Referencia: Expediente: LAV0033-00-2016

Asunto: Comunicación Resolución No. 1323 del 07 de mayo de 2026

AUTORIDAD NACIONAL DE LICENCIAS AMBIENTALES
- ANLA –
RESOLUCIÓN N° **001323**
(07 MAY. 2026)

“Por la cual se decide una solicitud de modificación de licencia ambiental y se toman otras determinaciones”

Figura. Zonificación de manejo ambiental del UPME 01 de 2013 Subestación Norte 500 kV y Líneas de Transmisión Norte - Tequendama 500 kV y Norte - Sogamoso 500 kV – como primer refuerzo de red 500 kV del Área Oriental, tramo objeto de modificación

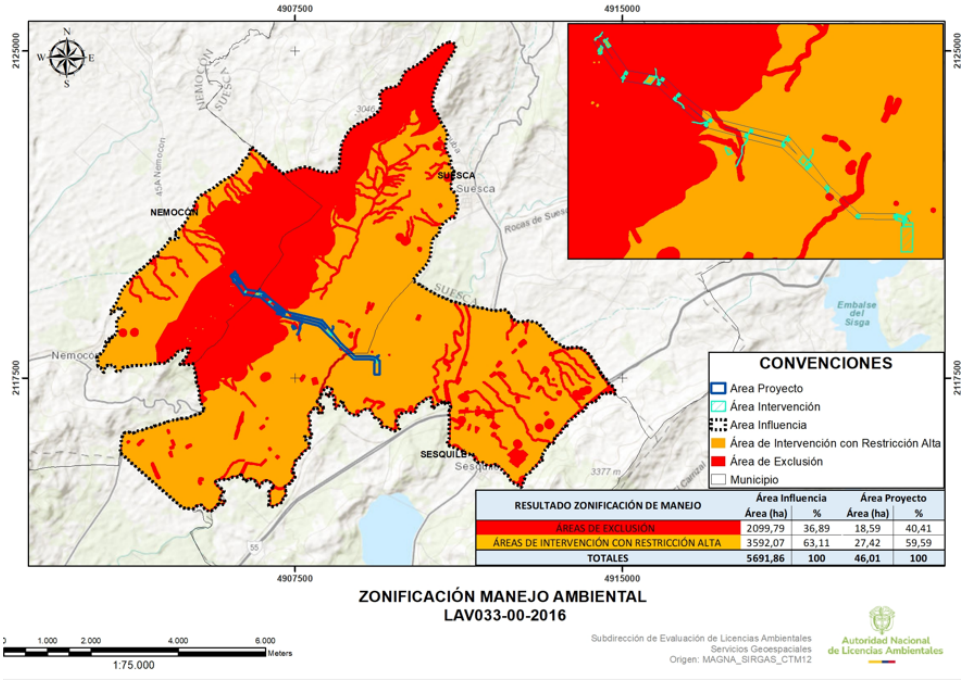
A continuación, se presenta la figura de la zonificación de manejo ambiental ajustada de acuerdo con las consideraciones de esta Autoridad Nacional para el proyecto UPME 01 de 2013 (Subestación Norte 500 kV y Líneas de Transmisión Norte - Tequendama 500 kV y Norte Sogamoso 500 kV) – como primer refuerzo de red 500 kV del Área Oriental, tramo objeto de modificación, la cual arrojó que el 40,41% del área proyecto, se encuentra en área de exclusión mientras el 59,59% restante, se localiza en áreas de intervención con restricción Alta como se observa en la siguiente Figura:
